CITTÀ DI CERNUSCO SUL NAVIGLIO  
Prot. N. SPC N° 1

Oggetto: **Osservazione relativa al Piano Attuativo denominato "Campo della Modificazione M1\_8 di Via Fontanile"**

- 1) estratto di mappa -
- 2) estratto dell'ambito citato con evidenziate le aree interessate

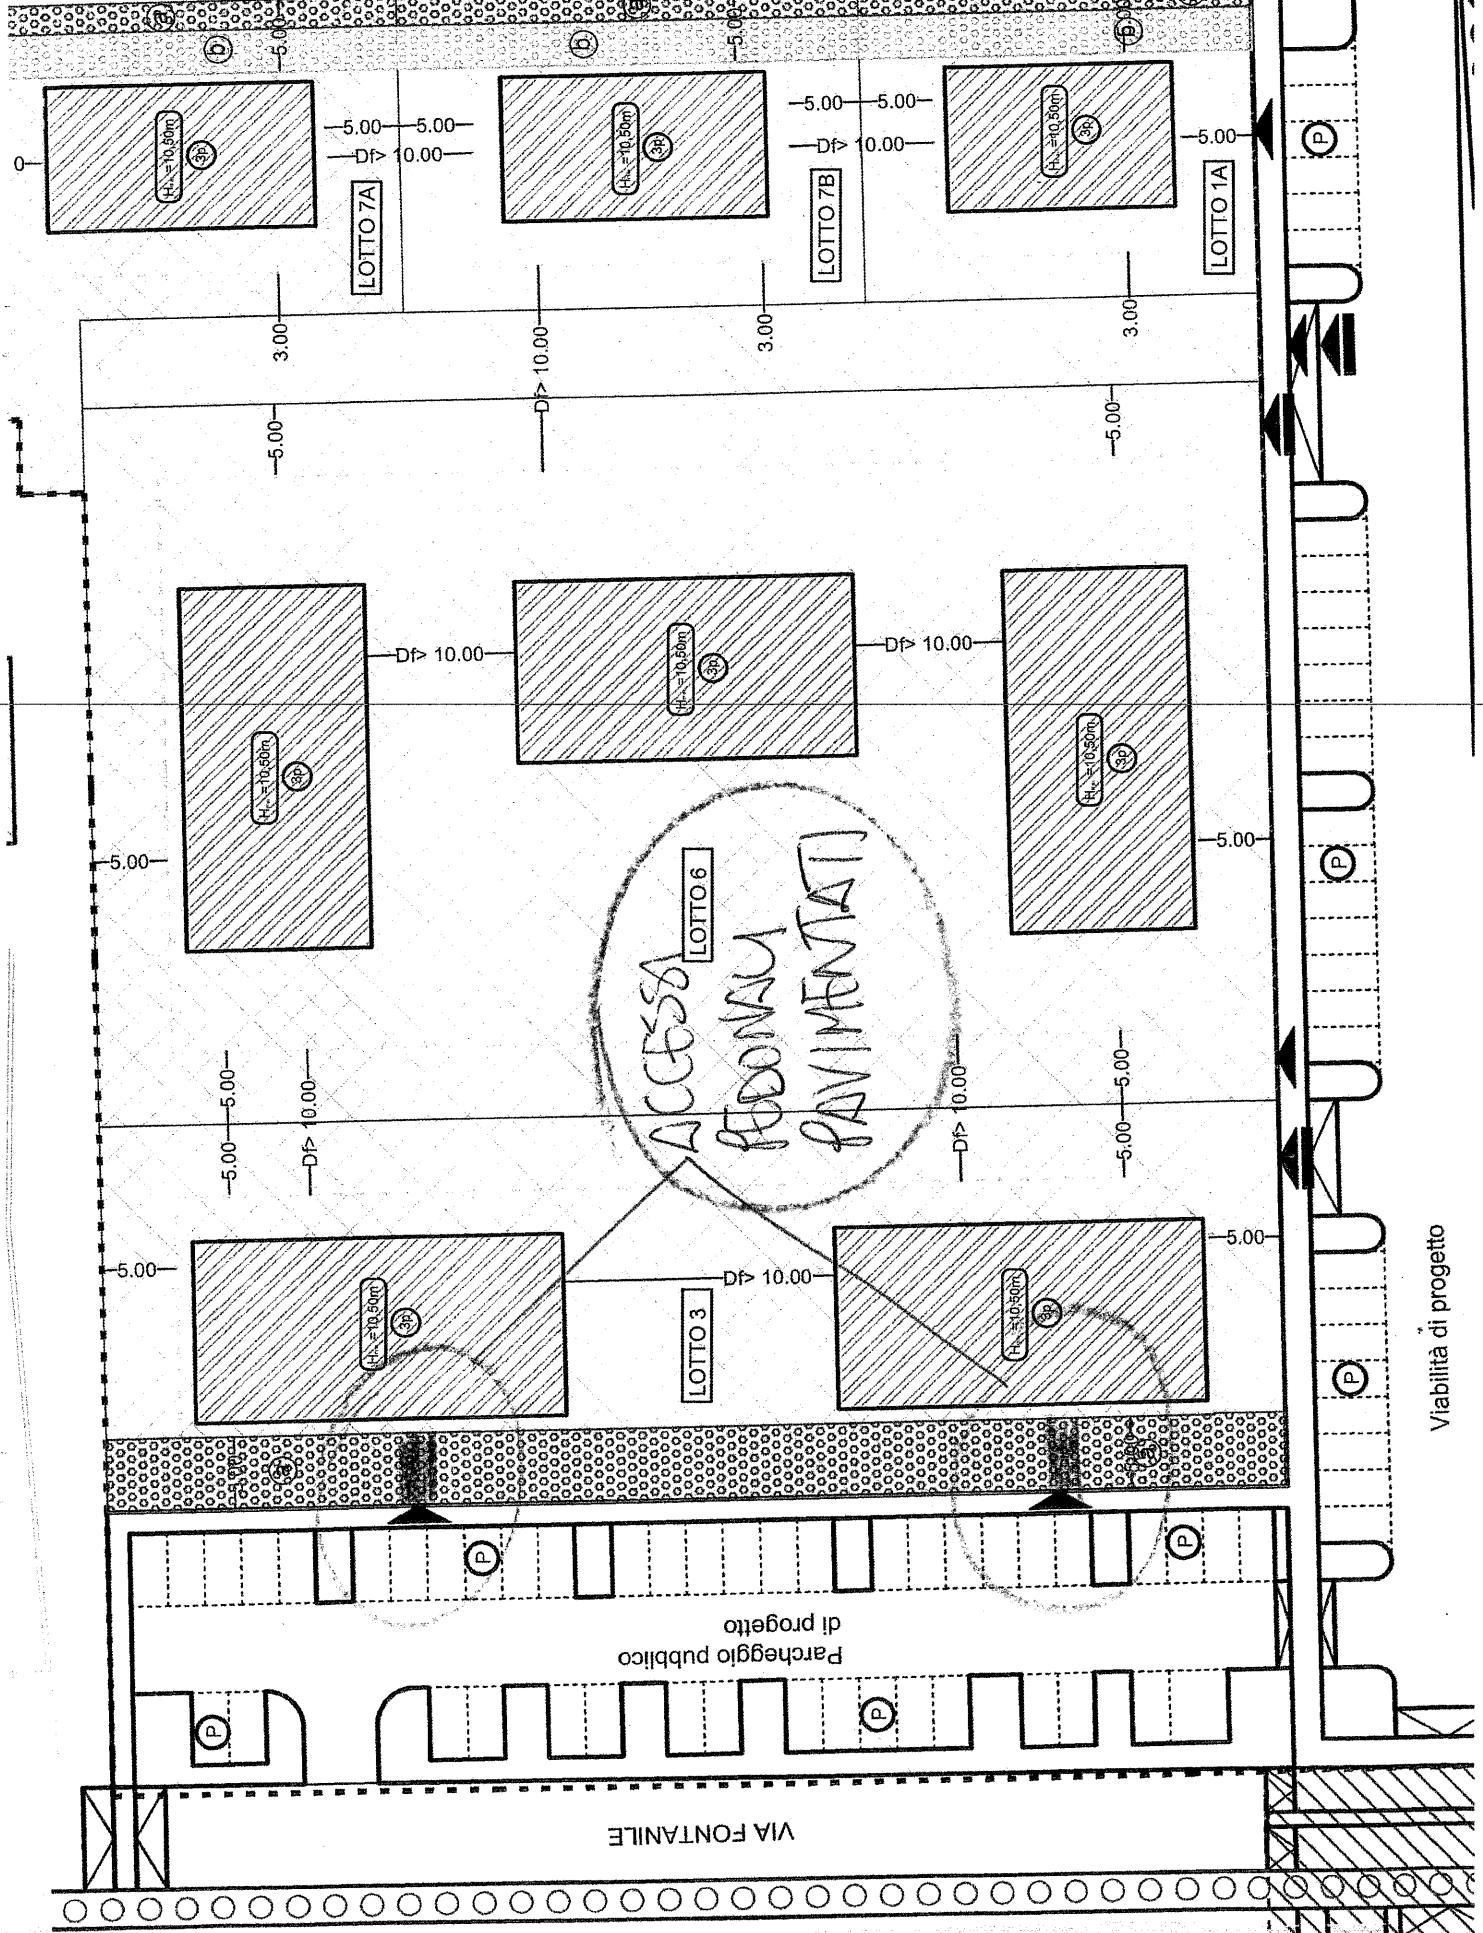
- ⇒ che gli elaborati del piano attuativo prevedono una fascia di permeabilità profonda priva di manufatti interrati (tipo b) di larghezza 5 metri internamente al lotto n° 3 sul confine Ovest in fregio all'area di cessione;
- ⇒ che la definizione "permeabilità profonda" evidenzia l'impossibilità di coprire e/o pavimentare le superfici al fine di garantire il diretto percolato delle acque piovane nel sottofondo;
- ⇒ che gli elaborati prevedono necessariamente l'apertura di accessi pedonali sullo stesso confine Ovest soprattutto a servizio degli edifici in fregio;
- ⇒ che per tali ingressi dovranno essere realizzati servizi e manufatti al fine di garantire le necessarie dotazioni agli edifici in previsione, oltre alla accessibilità per persone diversamente abili;

Che venga consentita l'esecuzione di tutti i manufatti necessari e al servizio degli edifici (pensiline di copertura cancelli di ingresso pedonali, impianti al servizio degli stessi, pavimentazioni impermeabili, ecc) eventualmente garantendo che il percolato delle acque raccolte venga convogliato e disperso nello stesso sottosuolo.
